改善箇所説明図①

農耕用トラクタにおいて、電気配線の取り回しが不適切なため、電気配線と油圧配管固定用ステーのエッジ部が接触しているものがある。そのため、走行振動等により、当該電気配線の被覆が摩耗し短絡して、最悪の場合、火災に至るおそれがある。

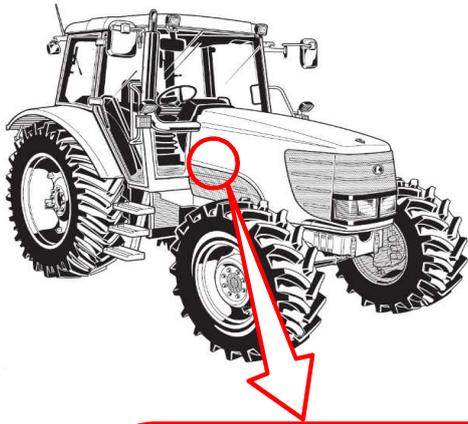
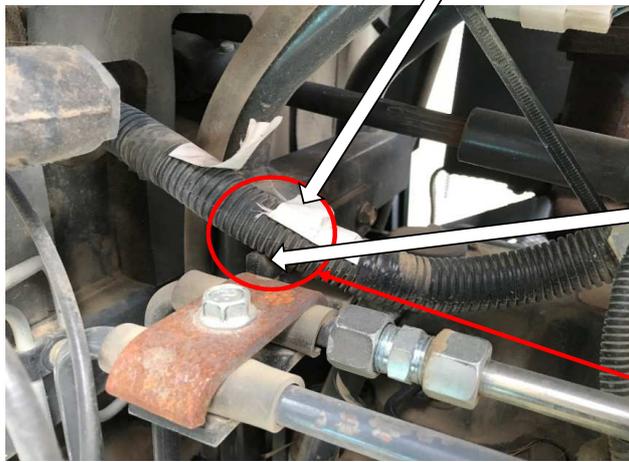
油圧配管固定用
ステーのエッジ部

基準不適合発生箇所

クランプ

ステー

全車両、電気配線固定用のステー及びクランプを追加する。また、電気配線に損傷が見られるものは、電気配線を新品に交換する。
